PROGETTO DI RICOSTRUZIONE DELLA CENTRALE TERMEOLETTRICA DI RIVALTA DI TORINO CON MOTORI ENDOTERMICI

relazione illustrativa

chiarimenti_01

In riferimento alle osservazioni del Sig. Andrea Suriani del 03/01/2018 identificate con codice elaborato "DVA-2018-0000112" del 03/01/2018, si ritiene, tramite il presente documento, fornire un doveroso riscontro sui temi legittimamente ed opportunamente evidenziati.

Figura 50 - Dismissioni, indisponibilità e messa in conservazione impianti termoelettrici 2012-2016 (MW)

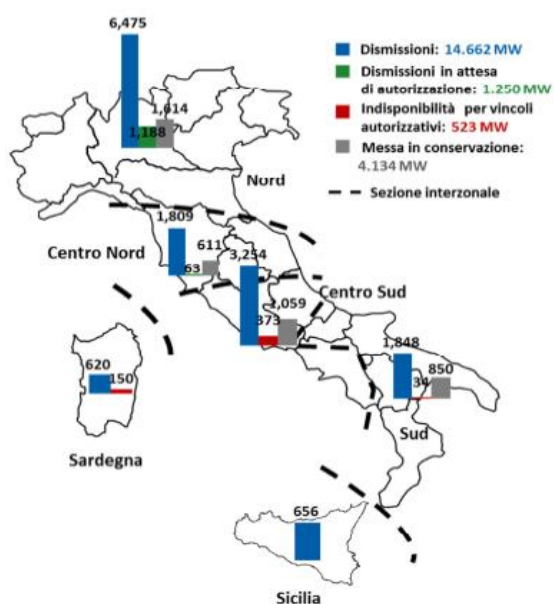
Sebbene la giusta prospettiva è quella nazionale, innanzitutto, rispetto al 2013, quanti impianti di produzione al NORD hanno chiuso?

come si vede il NORD è la zona in cui hanno chiuso più impianti in Italia, e in cui altri chiuderanno nei prossimi periodi.

Figura 56 - Potenza eolica e fotovoltaica installata al 2016

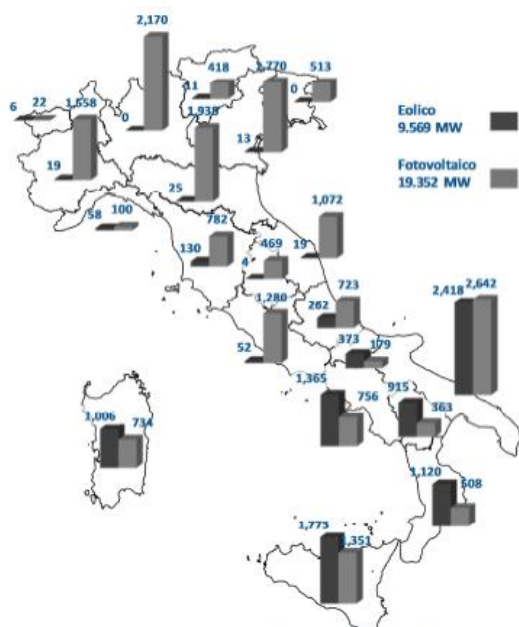
Inoltre il Piemonte è la terza regione, dopo Puglia e Lombardia, per capacità fotovoltaica installata:

Non a caso Terna spiega esattamente questo contesto (pag. 48 e ss.): " [in Piemonte] Permangono i fenomeni critici in corrispondenza di elevato import dalla frontiera (Svizzera e Francia) che può causare problemi di sicurezza di esercizio, prevalentemente in relazione al rischio di indisponibilità di elementi di rete primaria. **Rispetto agli anni precedenti**, nei quali emergevano criticità di esercizio

Figura 46 - Volumi MSD (acquisti + vendite) per zona di mercato (anni 2014, 2015 e 2016)

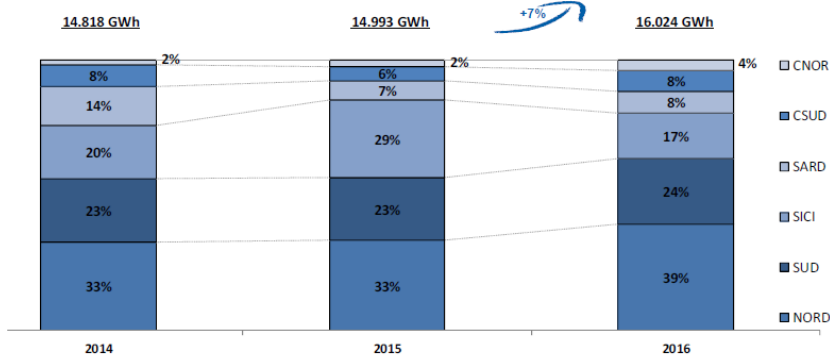
Questo, come ampiamente mostrato da Terna, ha come conseguenza la necessità di utilizzare produzione programmabile a fini di bilanciamento. E infatti i volumi di MSD, cioè energia a sostegno della rete, sono aumentati negli anni in zona NORD:

Figura 51 - Parco Termoelettrico Nazionale breve-medio e lungo termine (GW)

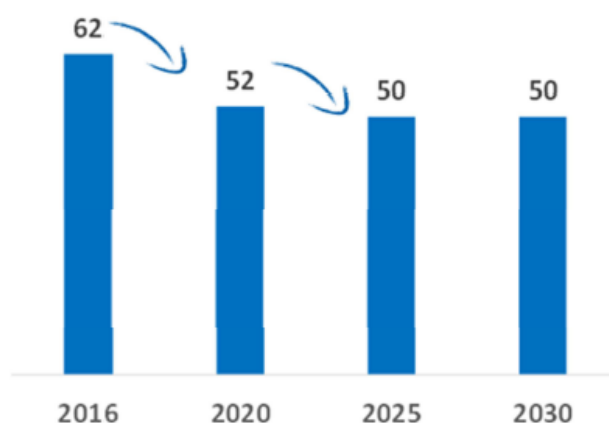
Ecco invece la previsione di chiusura di altri impianti termoelettrici nei prossimi anni per 12GW di potenza:

Gli impianti di cui è previsto il decommissioning sono circa 6 GW e corrispondono a unità di produzione già oggi in corso di dismissione o con vincoli autorizzativi che ne impediscono la disponibilità, ma già nel medio termine è possibile ipotizzare un mothballing di circa 4 GW ed ulteriori 2 GW nel 2025 per poi stabilizzarsi al 2030.

4. RUMORE

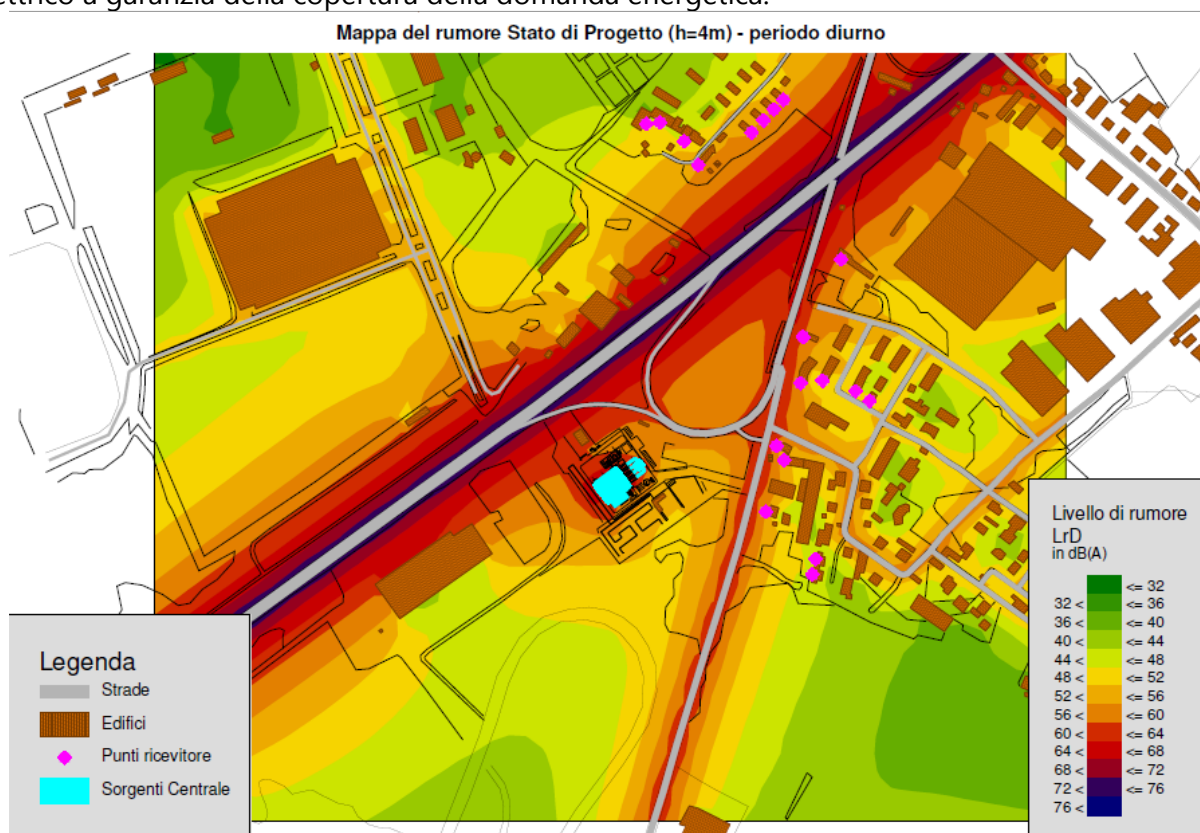
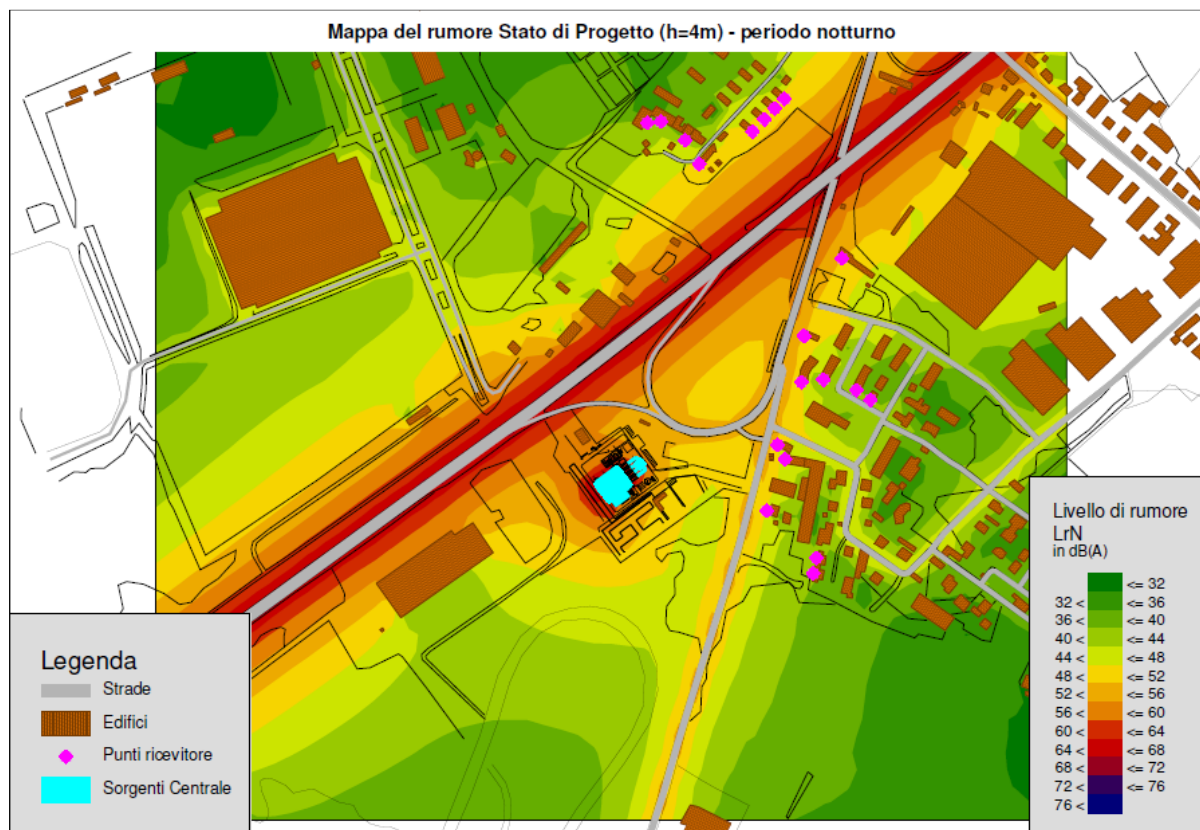
Il sito è stato oggetto di una valutazione previsionale di impatto acustico che ha determinato:

“la presenza di livelli di immissione sonora assoluta rispettosi dei limiti normativi, presso tutti i recettori, sia nello Stato di Fatto che nello Stato di Progetto”.

Tale condizione è ben rappresentata dalle mappe del Rumore riportata di seguito

È opportuno precisare che l'impianto non prevede un funzionamento continuo, ma opererà ad integrazione della produzione delle FER, con priorità di dispacciamento, e delle necessità del sistema elettrico a garanzia della copertura della domanda energetica.
